改善箇所説明図

改善措置の内容

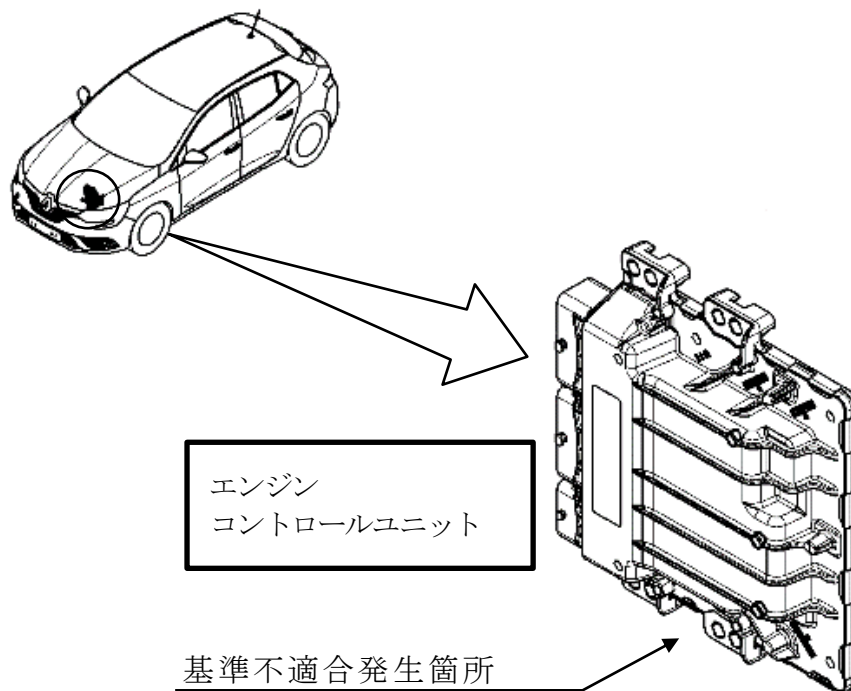
注: は、プログラムを書き換える部品を示す。

エンジン・コントロールユニットにおいて、エンジン制御プログラムの異常判定の設定が不適切なため、加減速時のアクセル操作やマニュアルモードによる変速操作を不適切な加減速操作と認識し、コントロールユニット異常を検出することがある。そのため、そのままの状態で使用を続けると、走行中にエンジン警告灯が点灯するとともに、フェイルセーフモードに移行し、エンジン出力が制限されるおそれがある。

全車両、エンジン制御プログラムを対策プログラムに書き換える。
